DODATEK č. 2 ke smlouvě o dílo uzavřené dne 17. 12. 2019

- 2.1.** Smluvní strany uzavřely dne 17. 12. 2019 Smlouvu o dílo, jejímž předmětem je zhotovení stavby s názvem „**Výukové centrum zpracování zemědělských produktů II.**“ (dále také jen „**Smlouva**“). Smluvní strany dne 18.8.2020 rovněž uzavřely dodatek č. 1 ke Smlouvě.
- 2.2.** Tento dodatek se uzavírá po vzájemné dohodě smluvních stran, a to vzhledem k nutnosti provést vícepráce vzniklé na základě objektivních nepředvídatelných okolností a dále vzhledem k nutnosti provést další vícepráce a neprovádět méněpráce související s realizací předmětu Smlouvy uvedené v předchozím odstavci tohoto článku dodatku.

- 3.2.** Rozsah dohodnutých změn je definován obsahem změnových listů č. 7, 11, 12, 15, 16, 18 - 23, které jsou nedílnou součástí tohoto dodatku jako jeho příloha č. 1.

Výukové centrum zpracování zemědělských produktů II

Zhotovení stropní konstrukce mezi 1.PP a 1.NP

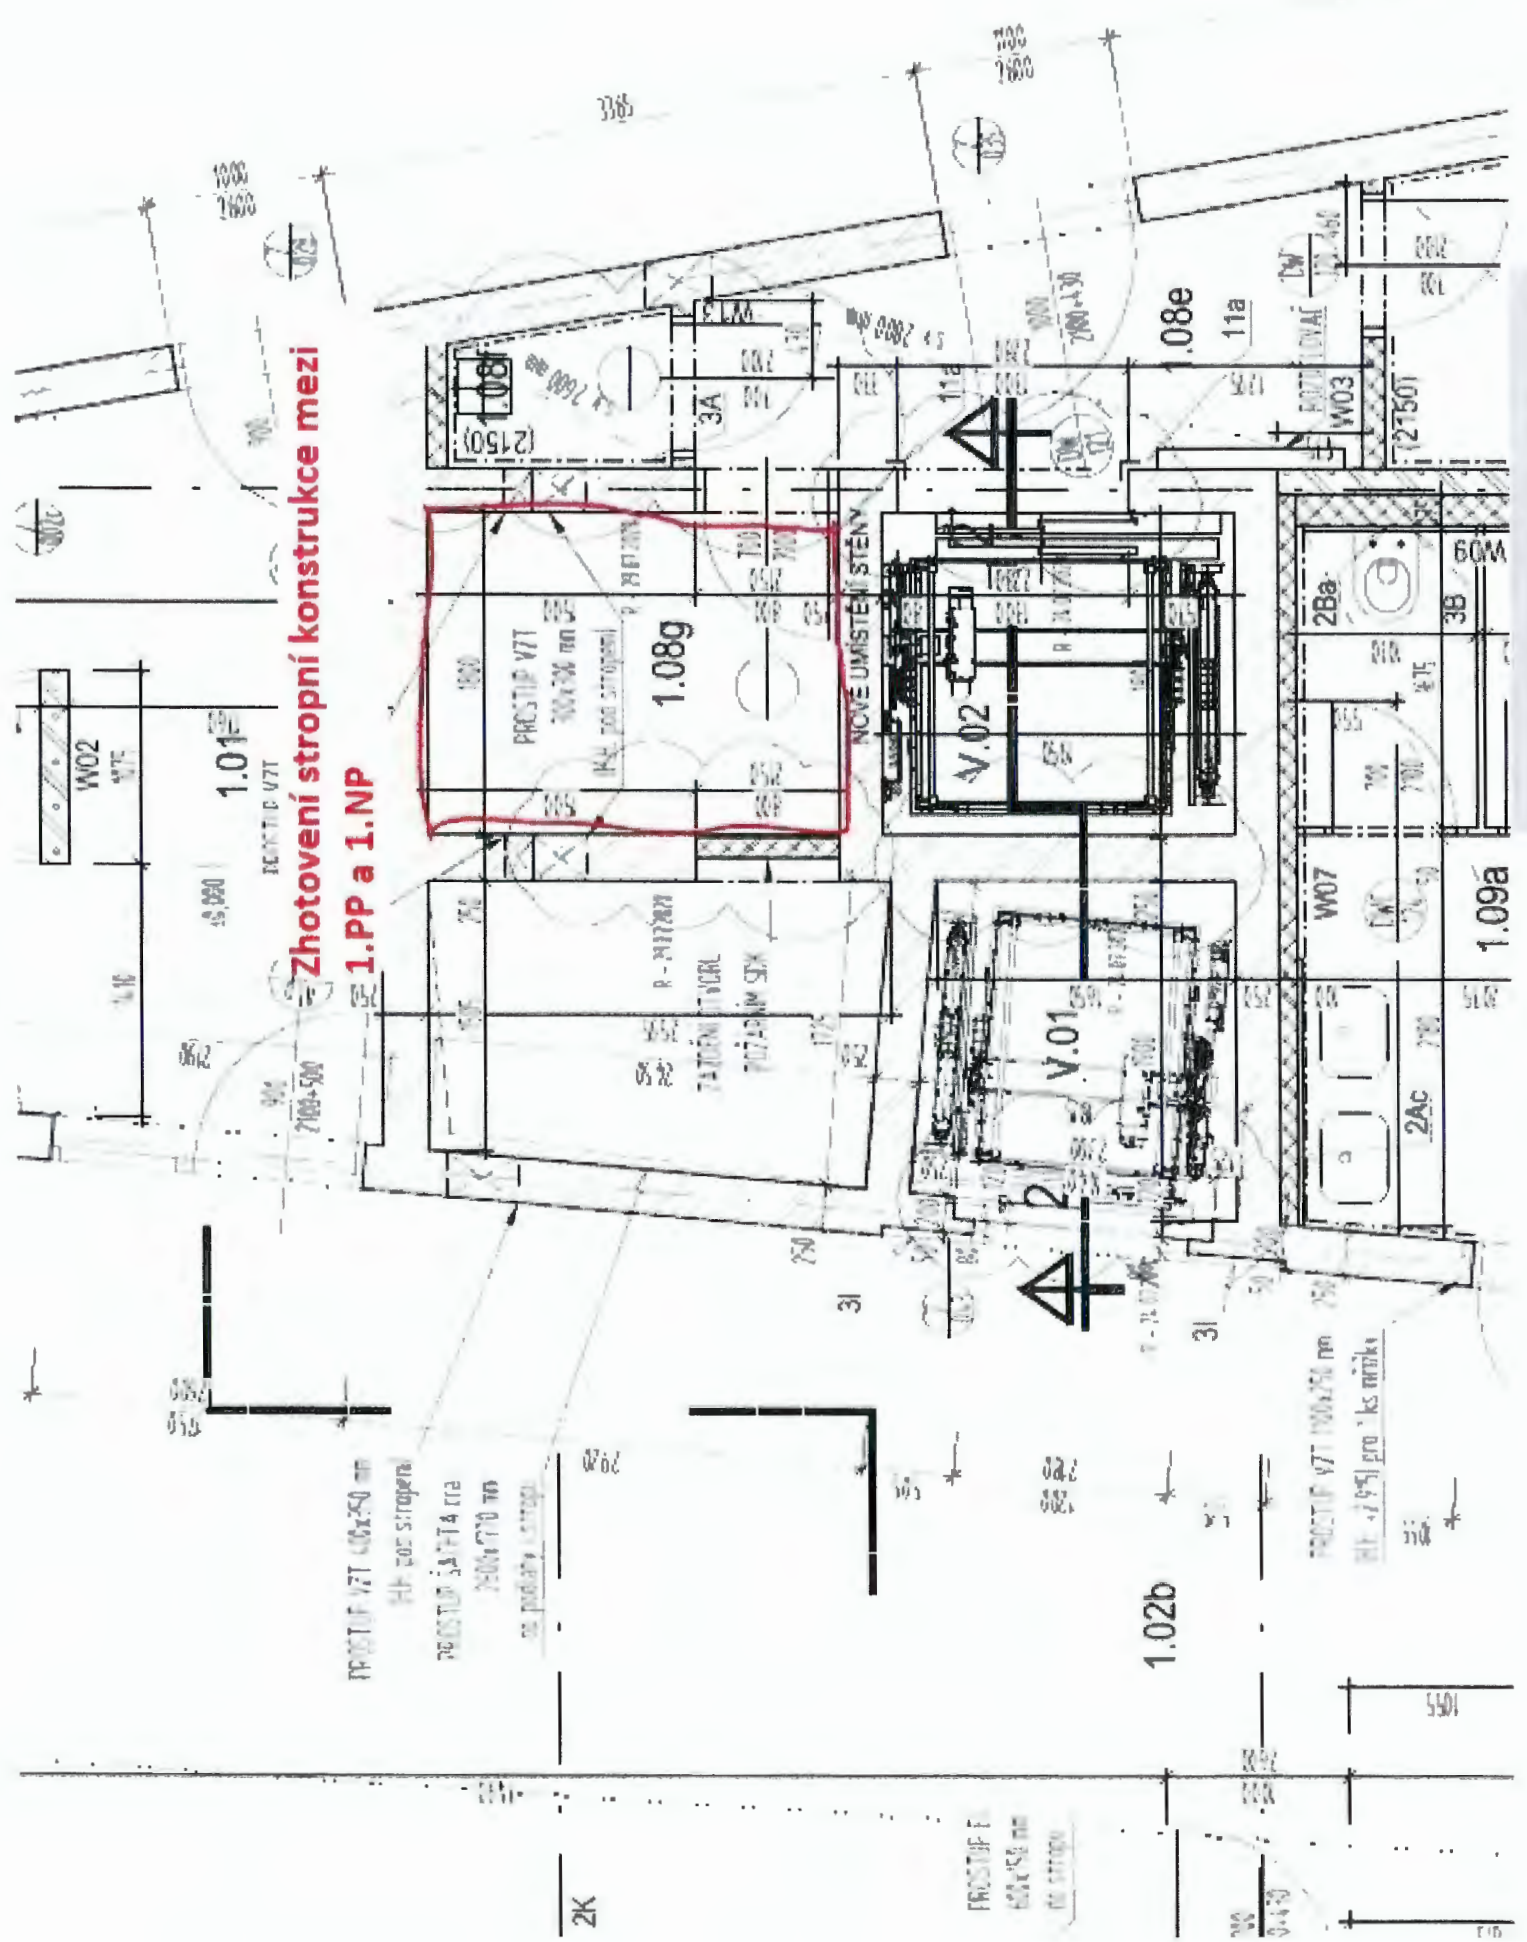
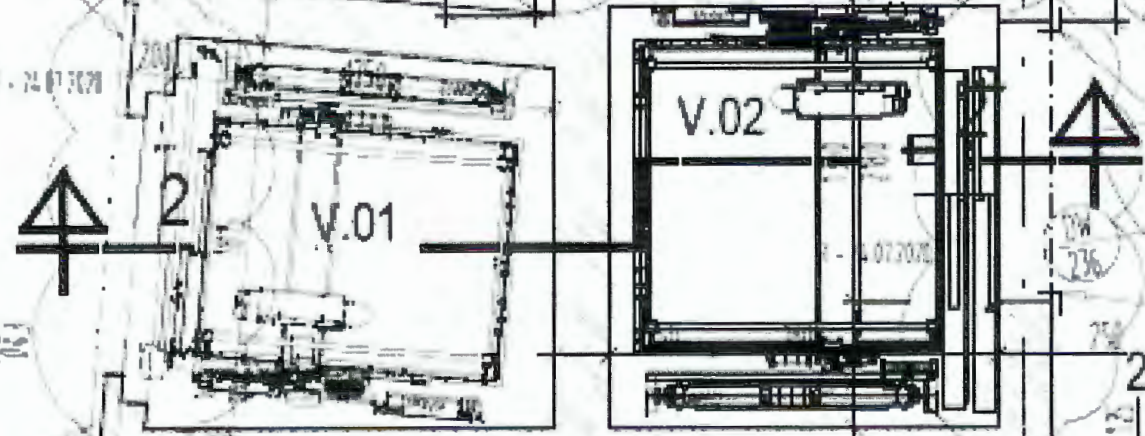
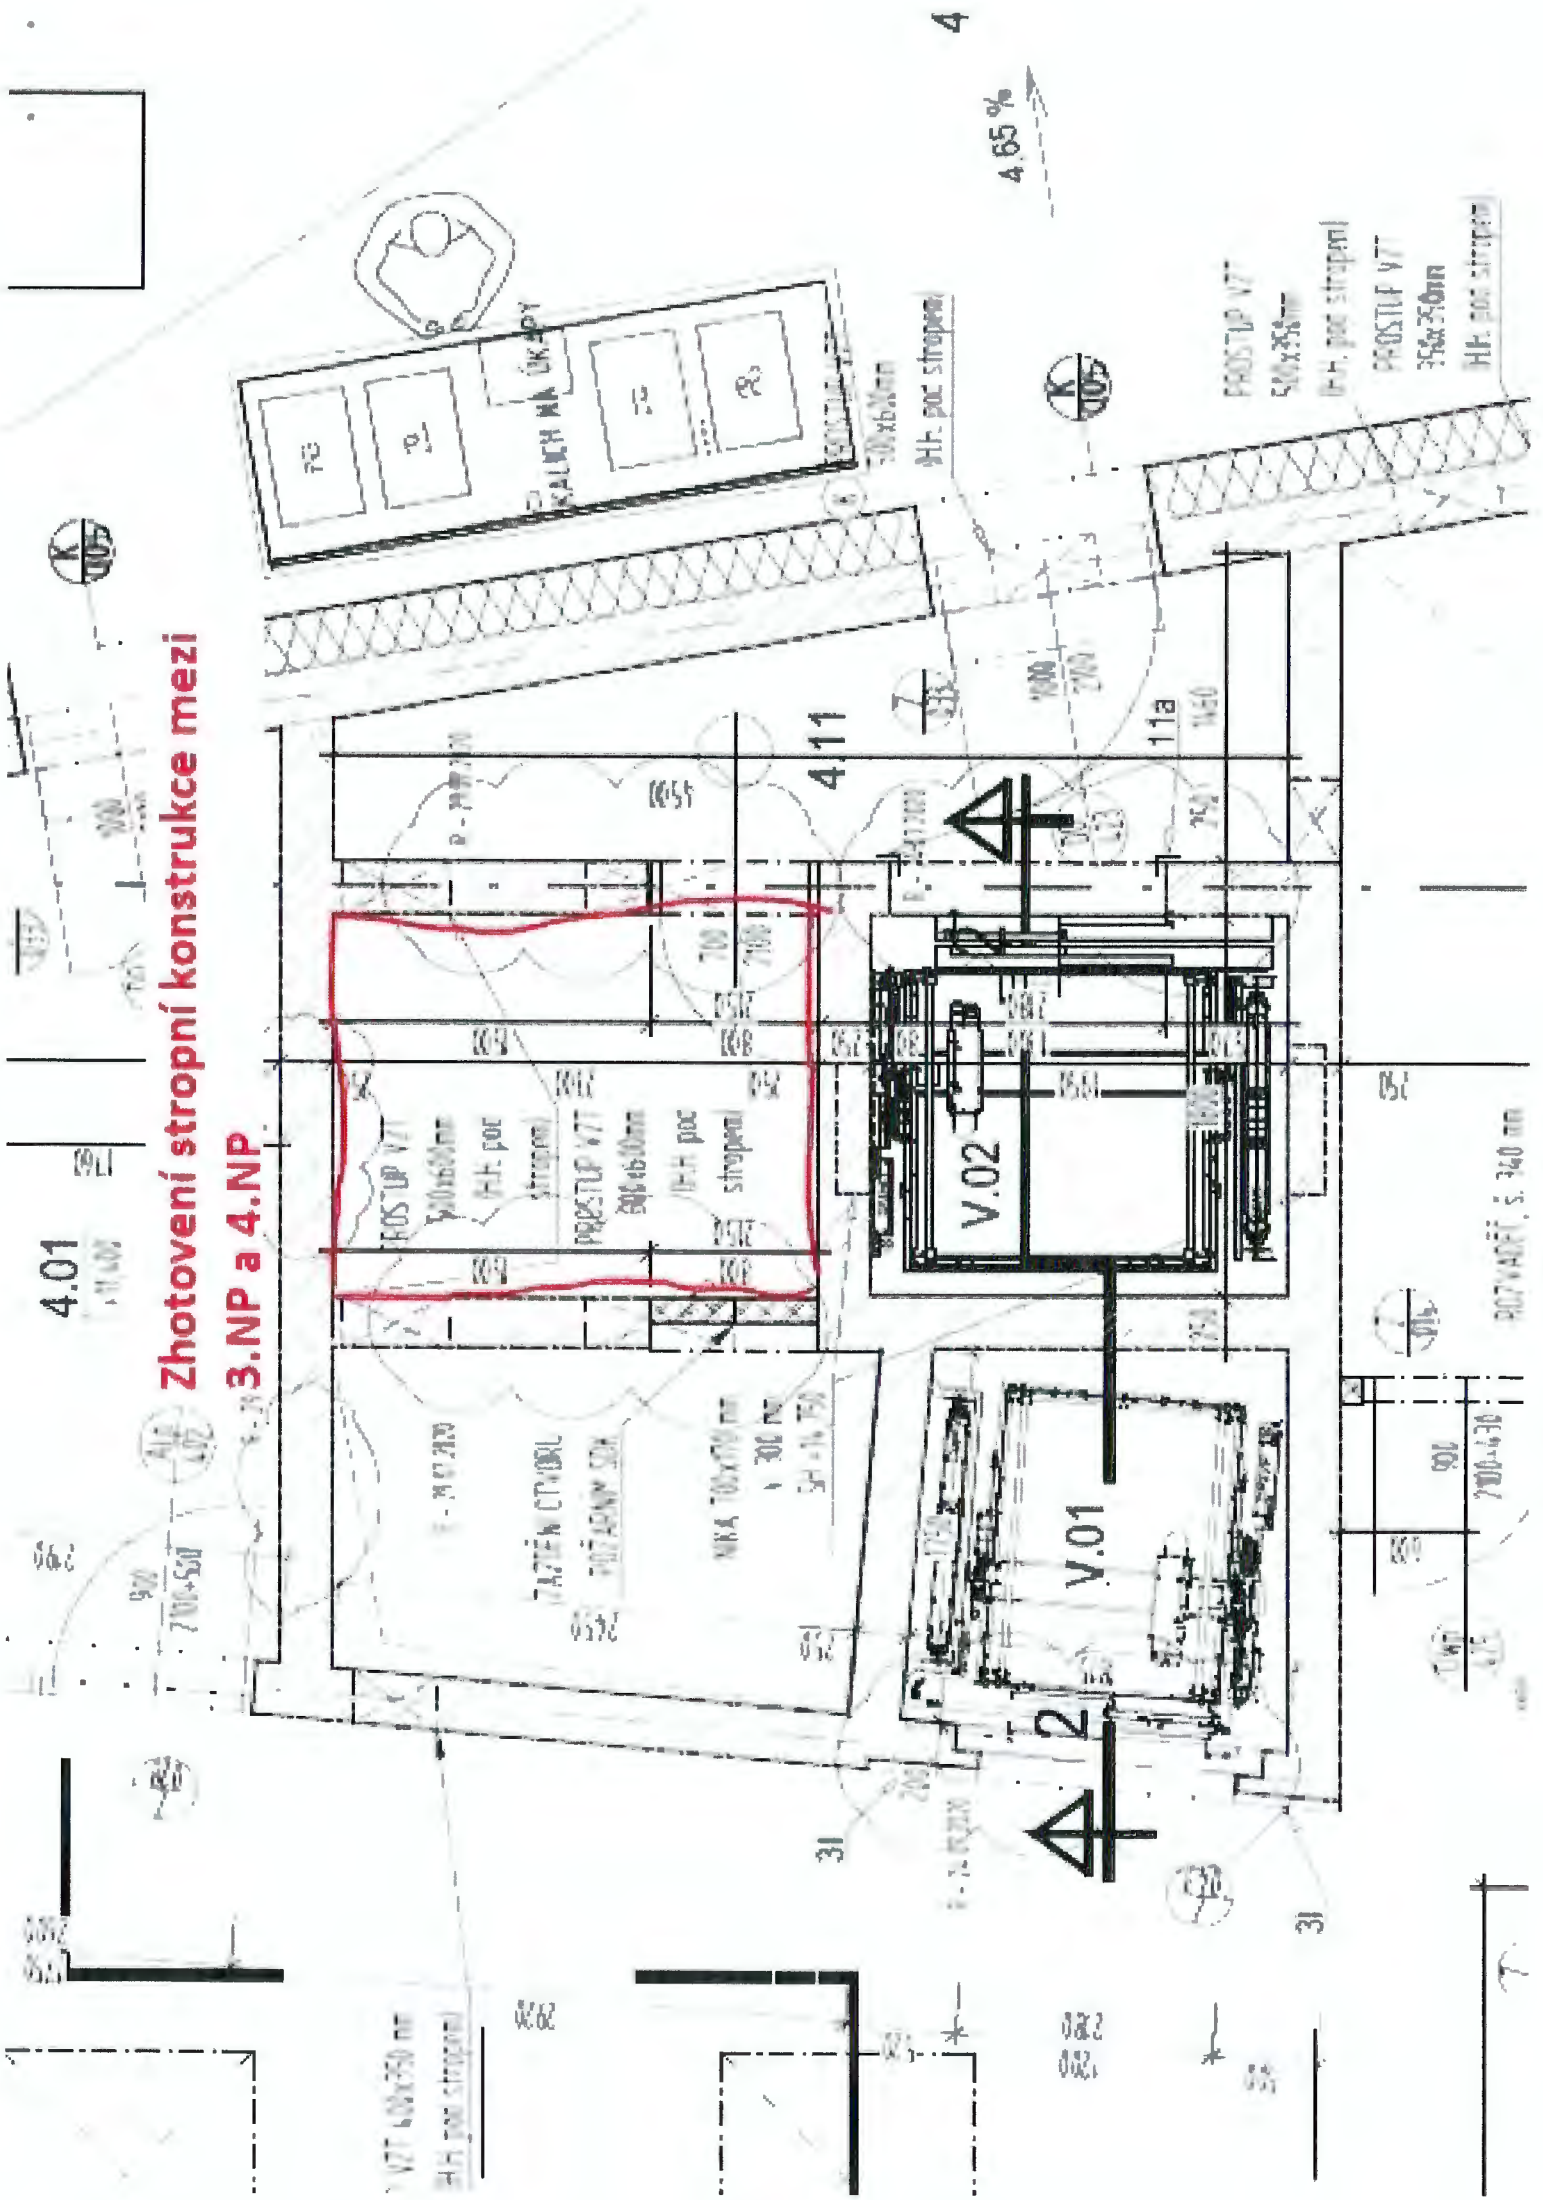
Název změny:	Doplnění ŽB stropů v instalačních šachtách za VŠ V2
--------------	---

Odůvodnění a popis změny a identifikace původce změny:
 Po konzultaci zástupců ČZU došlo k požadavku, pro využití šachty vedle šachty výtahové V2 na objektu SO.01 (1.PP až 4.NP). Byla navržena varianta vybetonování stropu šachty a její využití jako dalšího úložného prostoru pro vedlejší úklidovou místnost. Veškeré úpravy jsou zaneseny ve stavebních výkresech půdorysů objektu SO.01, které jsou přílohou tohoto změnového listu

Nové řešení:
 Zhotovení 4 ŽB stropů vedle výtahové šachty V2 na objektu SO.01 v každém podlaží.
